# COMUNE DI CESENA

## PIANO URBANISTICO ATTUATIVO

Diegaro - Via Brighi  
Comparto 05/01 AT4a

## RELAZIONE ILLUSTRATIVA INTEGRATIVA

*Schema percorso A - Entrata*

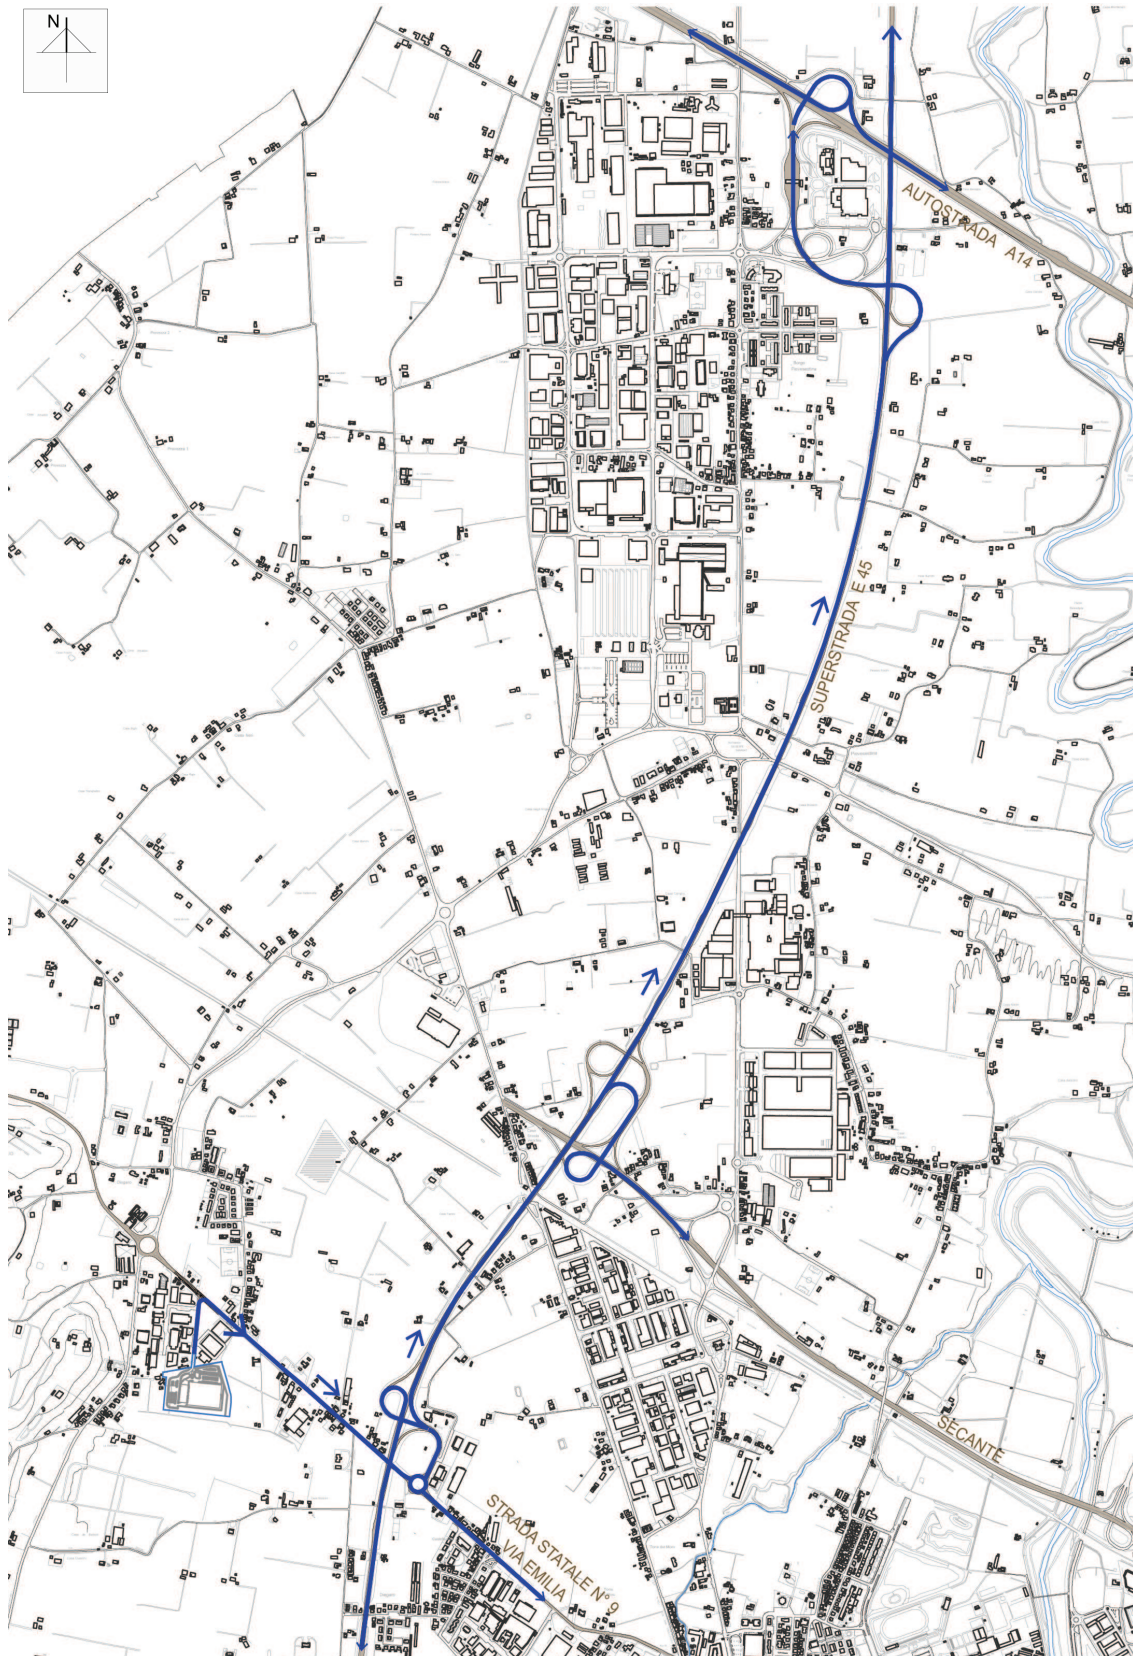
Il percorso privilegiato per i mezzi in entrata (percorso A), in quanto più breve e veloce, essendo una strada di grande comunicazione, è quello che dall'autostrada A14, grazie ad un tratto di E45, arriva alla Via Emilia; da qui per l'ingresso in Via Brighi con i lavori che vengono fatti si obbligano tutti i mezzi a percorrere la rotonda, evitando così la svolta a sinistra per poi accedere in sicurezza con una semplice svolta a destra.

*Schema percorso A - Uscita*

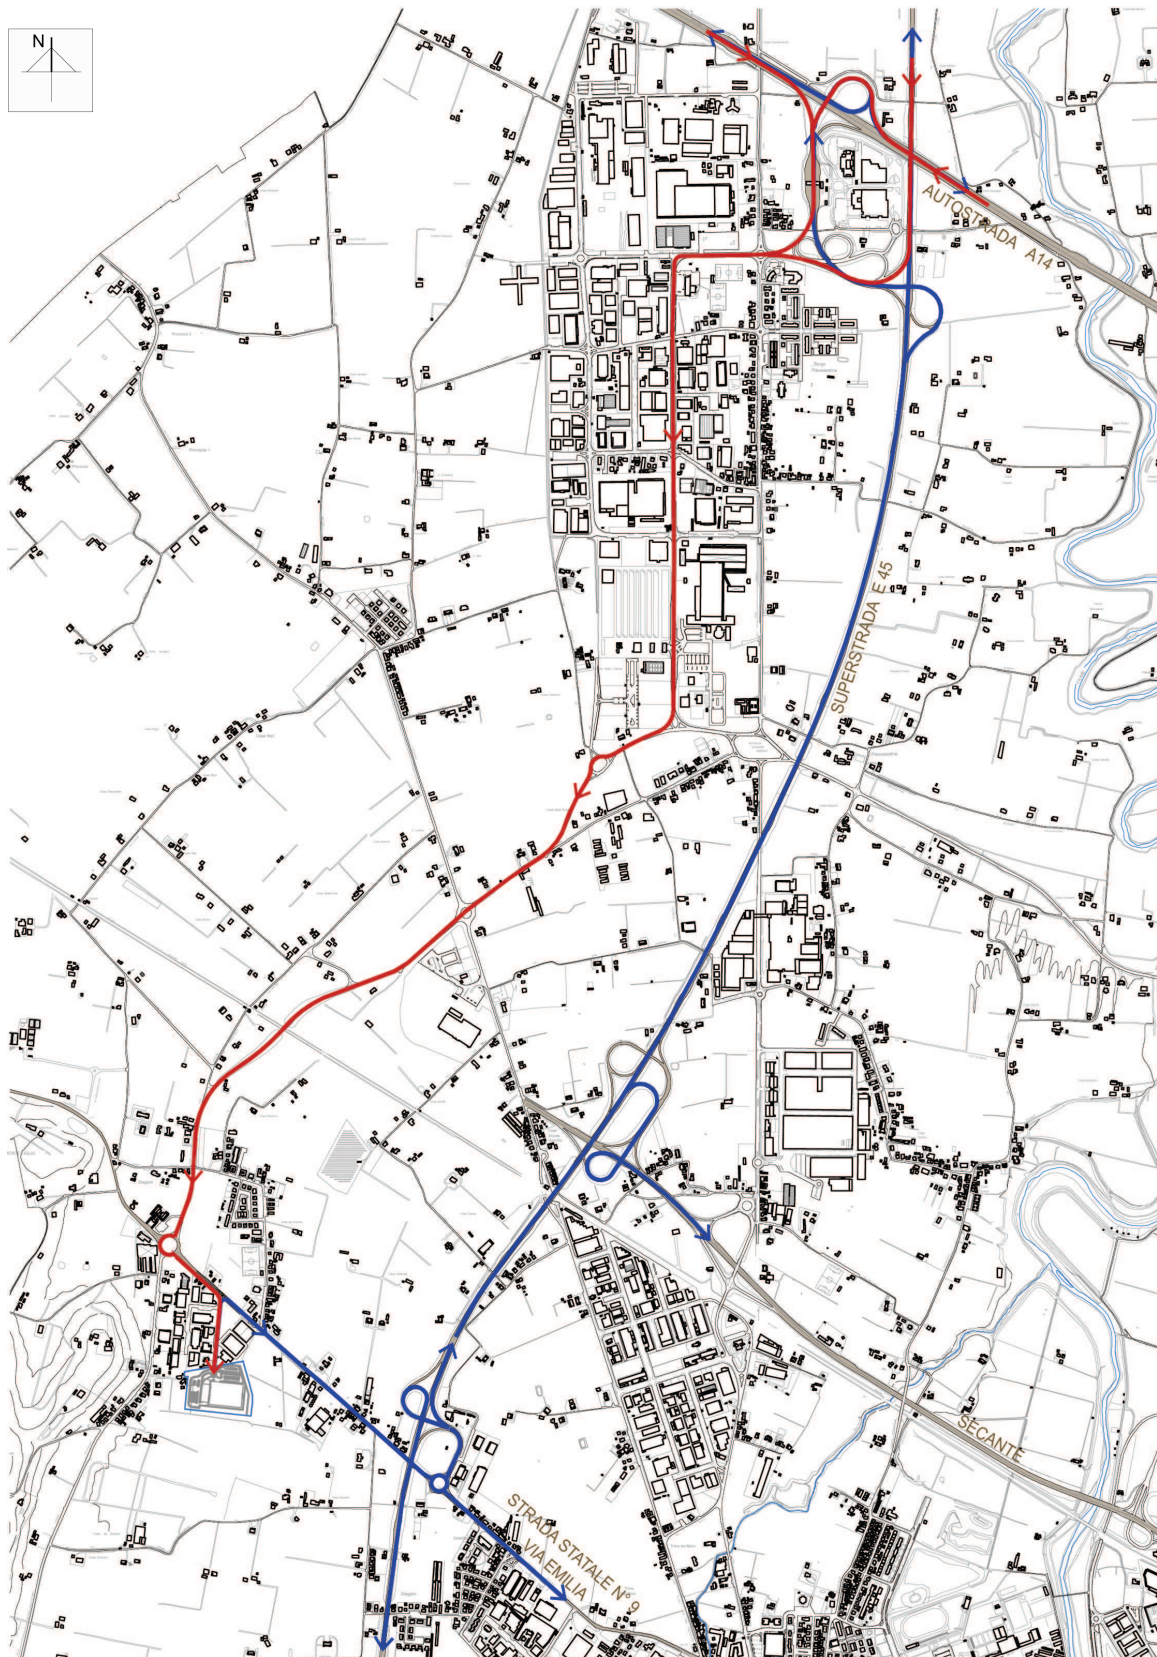
Per ragioni di sicurezza si obbliga l'uscita con svolta a destra per i mezzi pesanti, convogliandoli direttamente verso l'ingresso in E-45, seguendo lo stesso percorso da cui provenivano in entrata.

Schema percorso B

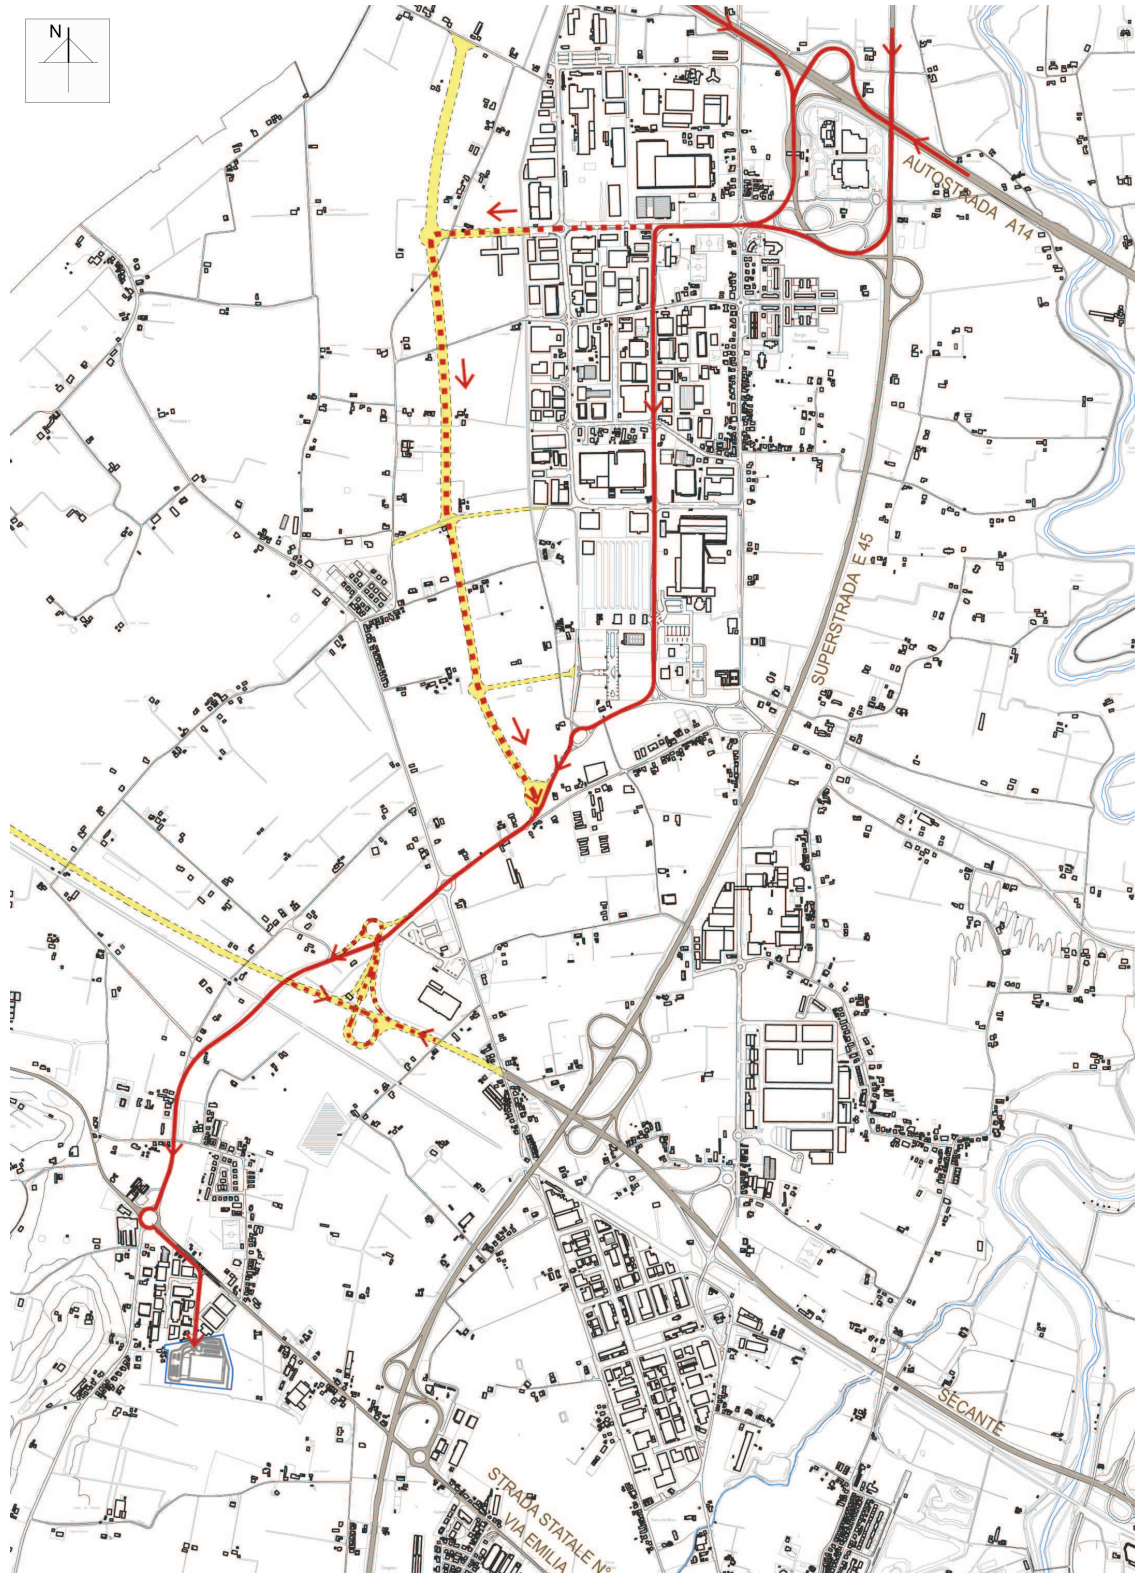
Esiste una viabilità alternativa per raggiungere il centro (percorso B) che dal casello autostradale attraversa la zona industriale seguendo Via Turati – Via Merloni - Via del Commercio, fino a raggiungere la Diegaro – Pievesestina ed arrivando direttamente alla rotonda Diegaro. Questo tragitto, che risulta comunque agevole anche per i mezzi più

ingombranti, può funzionare soprattutto in entrata, mantenendo per il ritorno il tratto di E-45, in un percorso complessivo continuo, ad “anello”.

Considerando che il centro viene rifornito e ridistribuisce in maniera cadenziale, la prima soluzione risulta essere quella più agevole e veloce.

Planimetria di progetto con ipotesi di completamento infrastrutturale

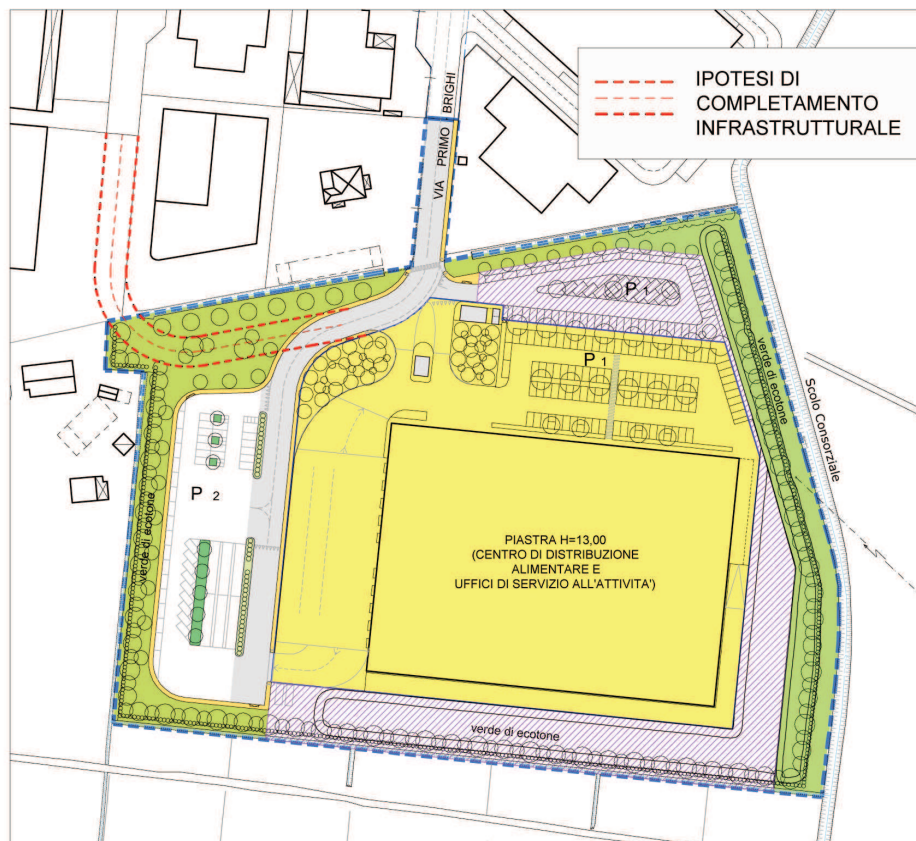
Dall'analisi del PRG '85 si può osservare che vi era una previsione di un collegamento ad anello di Via Primo Brighi e Via Primo D'Altri.

Sebbene non sia stato realizzato un completamento effettivo, in quanto i privati non hanno ceduto le aree per la realizzazione della strada, abbiamo verificato che non sarebbe escluso un possibile completamento dal momento che gli spazi sono fisicamente liberi, ed esiste già una linea di illuminazione pubblica nelle aree

In fase progettuale si è lasciata la possibilità di completare “l’anello” di collegamento fra la Via Primo Brighi e Via Primo D’Altri che, come viene evidenziato nello schema in allegato, potrebbe avvenire, in un secondo tempo, con un raccordo posto più a sud rispetto al progetto di lottizzazione originario. In questo caso si è scelto dunque di inserire il parcheggio pubblico ad ovest in quanto anche in un’ottica di completamento della strada il parcheggio si troverebbe in posizione centrale e sarebbe immediatamente fruibile anche dal pubblico.
